**AVIS RELATIF À LA PROTECTION
CONTRE LES EVENTUELS EFFETS NOCIFS ET NUISANCES
PROVOQUÉS PAR LES RAYONNEMENTS NON IONISANTS
GÉNÉRÉS PAR DES ANTENNES ÉMETTRICES STATIONNAIRES**

Commune : COURCELLES - Exploitant : TELENET GROUP

Référence exploitant : HT1792M

Rapport n° 1533 / 2024

Figure 1 : Vue en plan des lieux de séjour et des points de contrôle

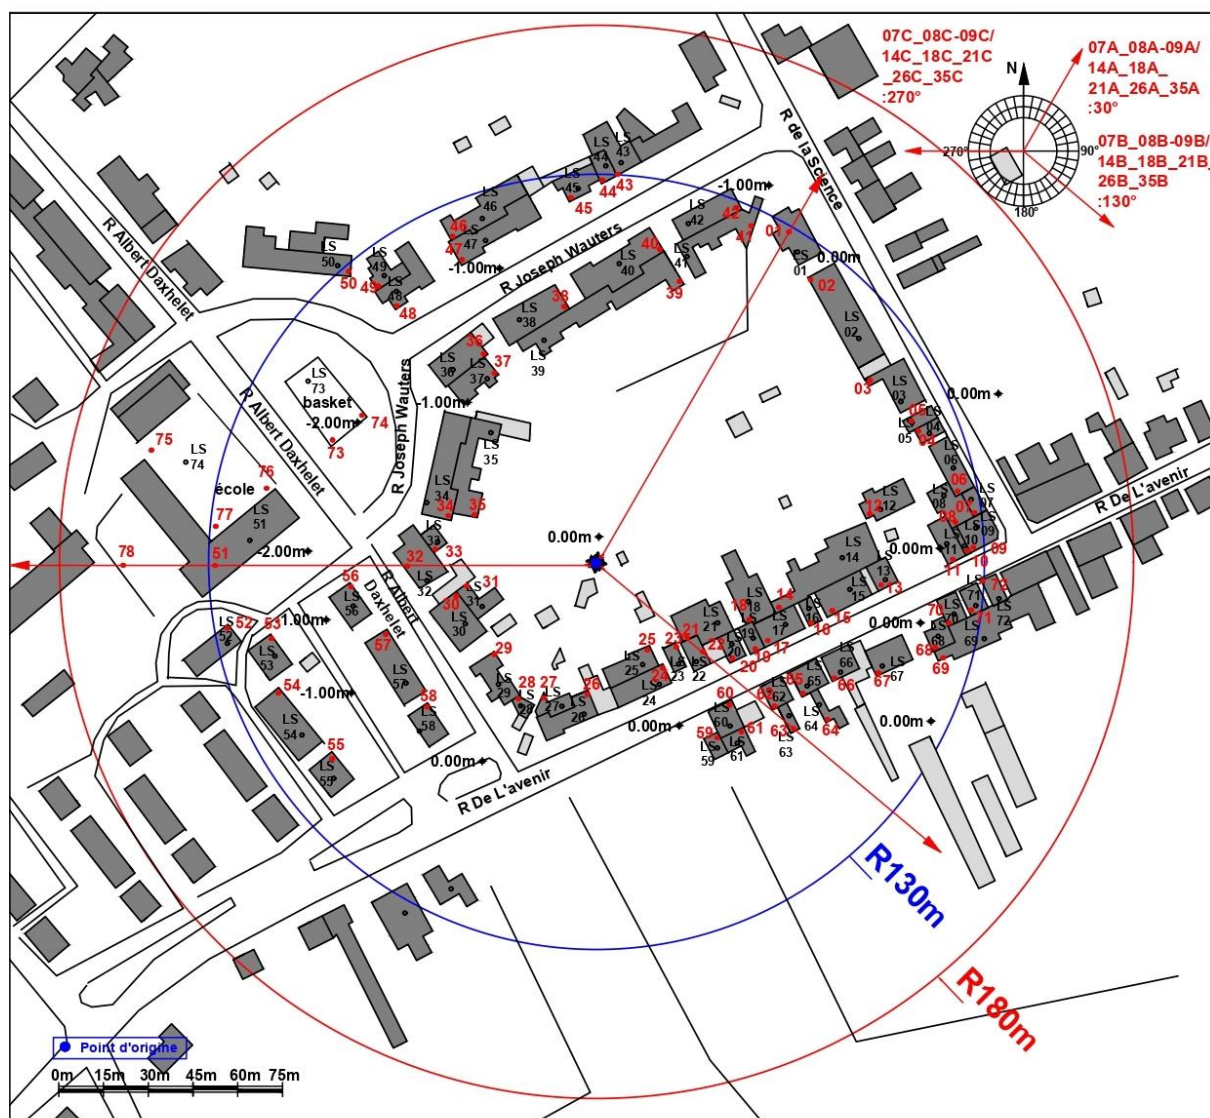
- le numéro du point de contrôle repris sur un des plans de la figure 1;
- le numéro du LS dans lequel se trouve le point de contrôle de la 1^{ère} colonne ;
- l'atténuation d'obstacle prise en compte pour le calcul de l'indice d'exposition dans le LS ;
- le résultat du calcul de l'indice d'exposition.

N° point de contrôle	LS	Atténuation (dB)	Indice d'exposition relatif à la limite par installation IE_i
66	LS66	3,0	0,957
32	LS32	3,0	0,945
65	LS65	3,0	0,916
77	LS74	0,0	0,900
62	LS62	3,0	0,853
76	LS74	0,0	0,849
67	LS67	3,0	0,707
15	LS15	3,0	0,699
78	LS74	0,0	0,689
16	LS16	3,0	0,666
75	LS74	0,0	0,666
64	LS64	3,0	0,657
40	LS40	3,0	0,625
2	LS02	3,0	0,622
39	LS39	3,0	0,621
53	LS53	3,0	0,618
3	LS03	3,0	0,579
13	LS13	3,0	0,575
56	LS56	3,0	0,571
38	LS38	3,0	0,568
73	LS73	0,0	0,566
63	LS63	3,0	0,551
12	LS12	3,0	0,544
1	LS01	3,0	0,543
41	LS41	3,0	0,535
42	LS42	3,0	0,529
52	LS52	3,0	0,528
51	LS51	3,0	0,521
54	LS54	3,0	0,512
68	LS68	3,0	0,488
60	LS60	3,0	0,469
5	LS05	3,0	0,458
69	LS69	3,0	0,458
59	LS59	3,0	0,444
74	LS73	0,0	0,441

En ce qui concerne les antennes de l'installation mentionnées dans le tableau 1, la distance maximale à laquelle la limite pourrait être atteinte, à l'extérieur, est égale à 138,1 m. S'il n'y a pas de LS à une distance inférieure, les antennes respectent forcément la limite d'immission.

Dans le cas des LS situés à l'intérieur des bâtiments, une atténuation d'obstacle est prise en compte et il en résulte que la distance maximale à laquelle la limite pourrait être atteinte se réduit à 97,7 m.

Figure 2 : Vue en plan des installations d'antennes dans un rayon de 300 mètres autour de l'installation faisant l'objet de la demande d'avis

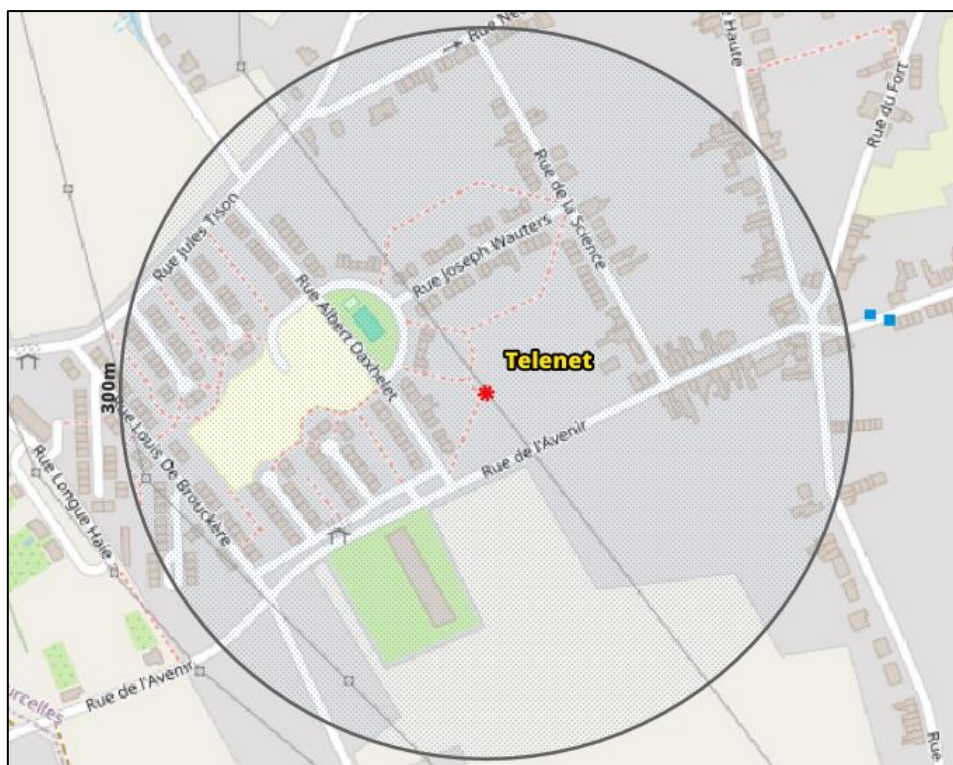
Le plan en projection verticale de la figure 2 indique la localisation des installations d'antennes émettrices stationnaires visées par le décret et situées dans un rayon de 300 mètres autour de l'installation référencée dans le paragraphe 2 et localisée au centre du cercle. Les données de localisation de ces antennes et les avis correspondant sont accessibles via le cadastre en ligne des antennes émettrices stationnaires⁶. Les installations prises en compte dans l'évaluation du respect de la limite cumulative sont les installations d'antennes émettrices déclarées en service par l'exploitant à la date du présent avis, à l'exception de l'installation référencée dans le paragraphe 2 et éventuellement d'autres installations ayant fait l'objet d'une demande d'avis à la même date et qui sont situées à l'intérieur de la zone de 300 mètres de rayon.

- a) il y a au plus 4 installations d'antennes émettrices stationnaires présentes dans la zone d'évaluation de 300 mètres de rayon représentée dans la figure 2, y inclus l'installation référencée dans le paragraphe 2 : la limite cumulative définie à l'article 4, §2 du décret est nécessairement respectée dans les lieux de séjour à l'intérieur de la zone d'évaluation de 300 mètres de rayon ;

- b) il y a exactement 5 installations d'antennes émettrices stationnaires présentes dans la zone d'évaluation de 300 mètres de rayon représentée dans la figure 2, y inclus l'installation référencée dans le paragraphe 2 et il existe, pour 3 ou 4 de ces installations, un avis attestant le respect de la limite abrogée de 3 V/m : la limite cumulative définie à l'article 4, §2 du décret est nécessairement respectée dans les lieux de séjour à l'intérieur de la zone d'évaluation de 300 mètres de rayon ;

- c) dans tous les autres cas, il a été vérifié que la limite cumulative définie à l'article 4, §2 du décret n'est pas dépassée dans les lieux de séjour sur base du nombre d'installations localisées dans la zone d'évaluation de 300 mètres de rayon représentée dans la figure 2, de leur localisation ainsi que des données inscrites dans la figure 1 et au paragraphe 4 du présent avis et dans les avis attestant le respect de la limite par installation ou de la limite abrogée de 3 V/m relatifs aux autres installations reprises dans la figure 2.

Compte tenu des considérations ci-dessus, il apparaît que l'intensité du rayonnement électromagnétique généré, dans les lieux de séjour situés dans un rayon de 300 mètres autour de l'installation référencée dans le paragraphe 2, par l'ensemble des antennes émettrices stationnaires de l'ensemble des exploitants du même site d'antennes émettrices stationnaires respecte la limite fixée à l'article 4, § 2 du décret.
